Stavba „EKOPark Žabovřeské louky – projektová dokumentace“.

Posouzení odtokových poměrů vybudováním předmětných terénních úprav zpracované oprávněnou autorizovanou osobou ve vodním hospodářství.

Poloha řešeného území v rámci záplavového území Q₁₀₀ je vyznačena na následujícím obrázku:

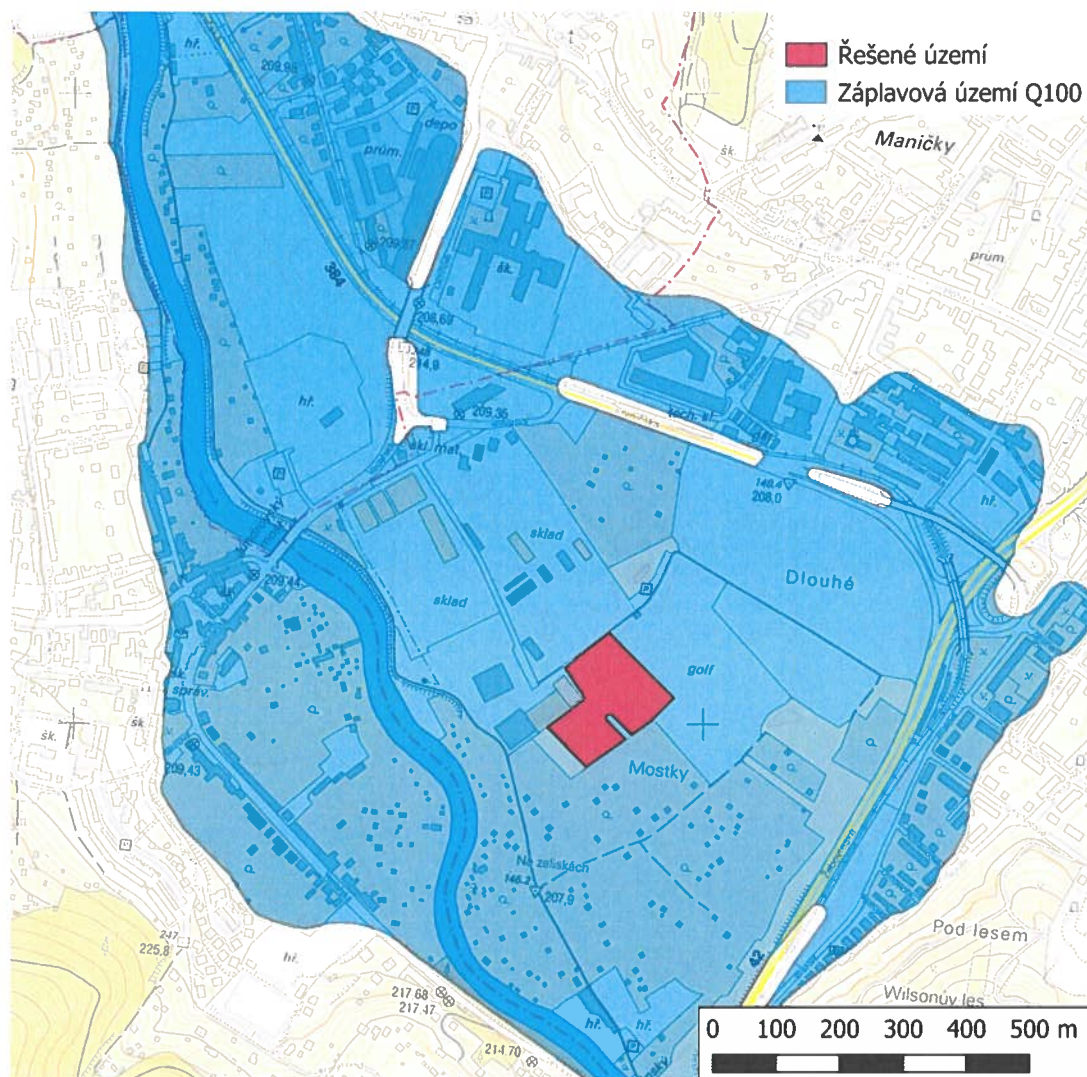
Nově plánované objekty mají pouze zanedbatelný vliv na hladinu rozlivu a nepůsobí jako významná překážka odtoku. Uvažovanou stavbou EKOParku Žabovřeské louky, konkrétně navrhovanými terénními valy P1-P3 nedojde ke zhoršení lokálních odtokových poměrů v daném území. Vykopaná zemina bude umístěna v rámci jedné parcely p.č. 4872/66 k.ú. Žabovřesky. Navršené valy P1 – P3 nepředstavují překážku, která by byla v rámci inundace řešeného úseku toku Svratky mezi jezem MVE Komín k jezu Kamenný mlýn znatelná.

Vzhledem ke vzdálenosti od toku a ploše objektu (667 m³) a vzhledem k velikosti inundačního území řeky Svratky bude ovlivnění hladiny a odtokových poměrů minimální. Ke změně rychlosti proudění kolem valu dojde prokazatelně pouze v prvních metrech od tohoto stavebního objektu. Na sousedních parcelách nedojde ke změnám odtokových poměrů, změnám rychlosti proudění, ani ke změně výšky hladiny vody při povodňovém stavu.

Závěr: Umisťované a povolované stavby a činnosti nezhorší odtokové poměry v území.
